■仕様変更箇所

■仕様変更開始時期

<外観変更詳細>

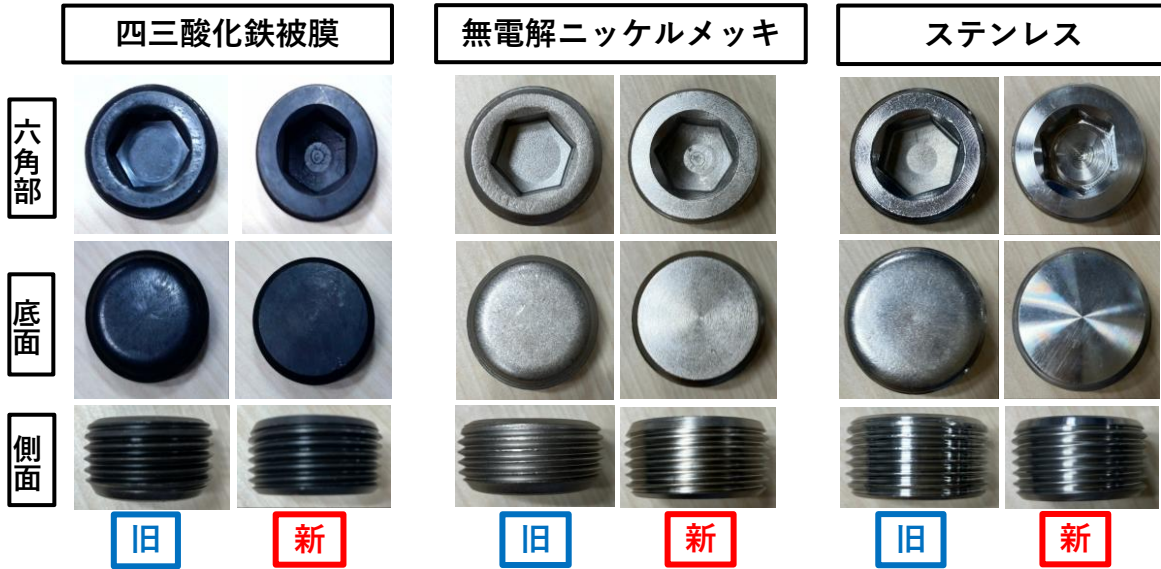
| 変更内容 | | 変更前 | 変更後 |
| 材質 (TYPE : MSWTS、MSWTSK) | | SUSXM7 | SUSXM7相当 |
| 工法変更 (六角部、底面) | | 圧造 | 切削加工 |
| 外観変更 | 六角部 | プレス穴 | ブローチ穴 |
| | 底面 | プレス面 (皿形) | 切削面 (平面) |
